Informe Consolidado de Solicitud de Aclaraciones, Rectificaciones y/o Ampliaciones a la Declaración de Impacto Ambiental del proyecto " Ajustes y Mejoras Plantel Lechero y de Engorda de Ganado Bovino, Fundo Santa Amalia"

Nombre del Titular : Sociedad Agrícola Santa Sara S.A.
Nombre del Representante Legal : Enrique Alliende Rodríguez
Dirección : Fundo Santa Rita, camino Casablanca - Las Dichas.

El presente Informe Consolidado de Solicitud de Aclaraciones, Rectificaciones o Ampliaciones a la Declaración de Impacto Ambiental del proyecto " Ajustes y Mejoras Plantel Lechero y de Engorda de Ganado Bovino, Fundo Santa Amalia ", contiene las observaciones generadas en virtud de la revisión de la Adenda.

Figura 1: Figuras shape de flora.

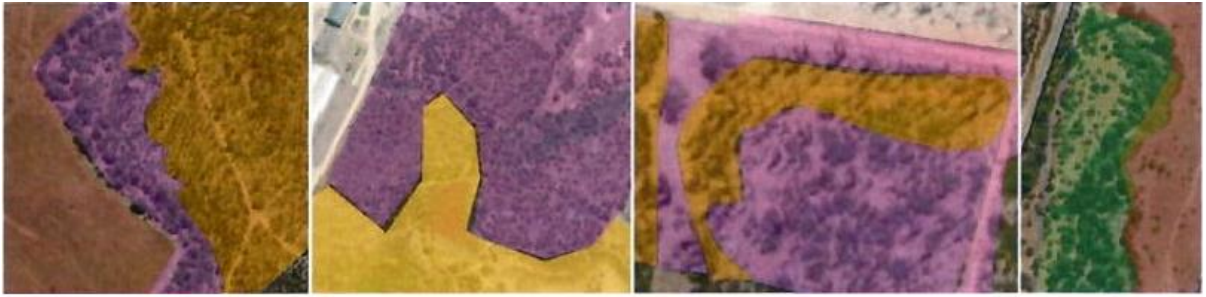
121. Con relación al archivo "shape FINALES entrega flora 150724" que se presenta en la DIA, Anexo 40, se observa que la calidad de los datos geométricos digitales es deficiente, además se presentan múltiples errores de topología. En este sentido, la información no está integrada, la relación entre los objetos espaciales no poseen los principios de adyacencia, contigüidad y conectividad entre los polígonos. En las siguientes figuras se muestra lo señalado.

Figura 2: Áreas de influencia Fauna.

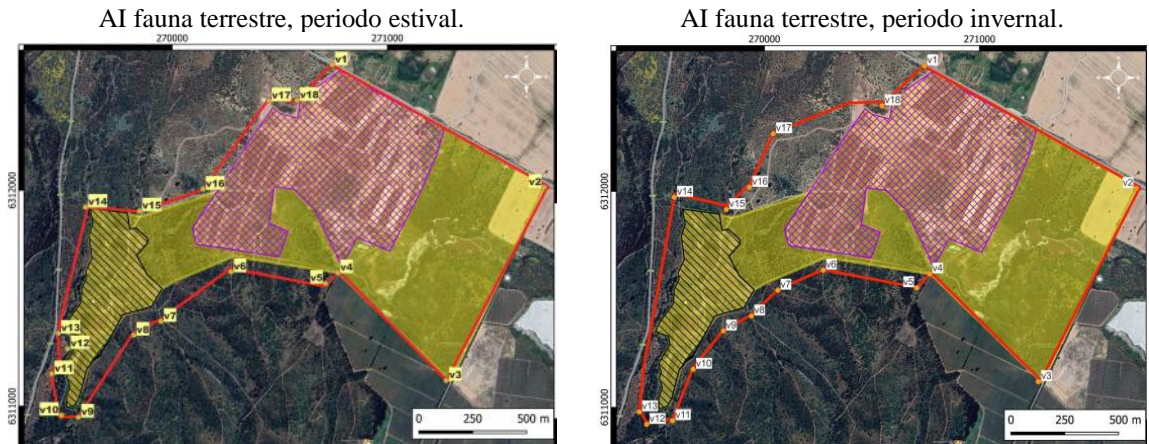
Por su parte, en el Anexo 25, numeral 4.1, se señala: “Para determinar el área de influencia (AIFT) se consideró la descripción de la extensión (alcance) de los potenciales efectos de las obras del proyecto sobre el componente fauna terrestre, el cual incluye la totalidad del predio del proyecto que tiene una superficie de 147 ha a la cual se le agregó un buffer en la periferia que alcanza una extensión de 34 ha, considerando los ambientes de interés que se encuentran para la fauna terrestre. Generando una superficie total para AI para Fauna terrestre de 181 hectáreas aproximadamente”.

Además, a continuación, se muestran las respectivas áreas de influencia (AI):
